# 지진가속도계측기 현장점검 [군포시청]

2013. 6

국립재난안전연구원  
지진 · 시설팀

## 군포시청 지진가속도계측기 현장점검 결과

# 지진가속도계측센서(4)

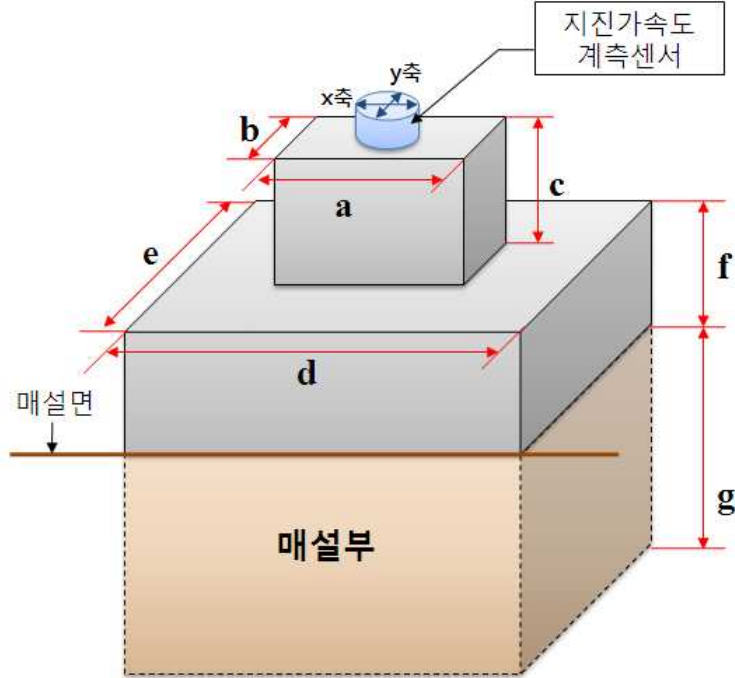
- 일련번호가 스티커로 붙여져있으며, 다른 센서에 비해 일련번호 자릿수가 한자리 많음 (다른 센서: 8자리, 설치 센서: 9자리)
- 설치센서가 1축센서이지만 케이스겉면에 3축센서로 표기되어있으므로 수정 요망
